基地港湾の最適な規模に関する 第3回検討会におけるご意見と対応方針等

令和3年12月14日
国土交通省 港湾局

(6)国内において浮体式の施工を実施する場合に想定される港湾機能上の課題

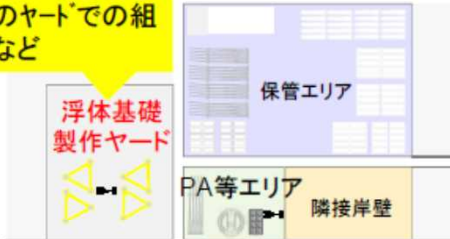
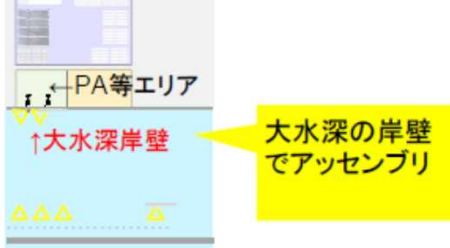
(3)	(浮体式の施工におけるSEP船のクレーン利用について追加検討が必要) ・ 風車の大型化に伴い、リングークレーンだけではなく、SEP船の本船クレーンを使って施工を行う考えがある。	本資料P5 (参考資料2 P36)	・ 基地港湾での浮体基礎への風車据付段階でSEP船の使用も想定される旨を記載。

* リンガークレーンの代わりにSEP船のクレーンの利用も可能
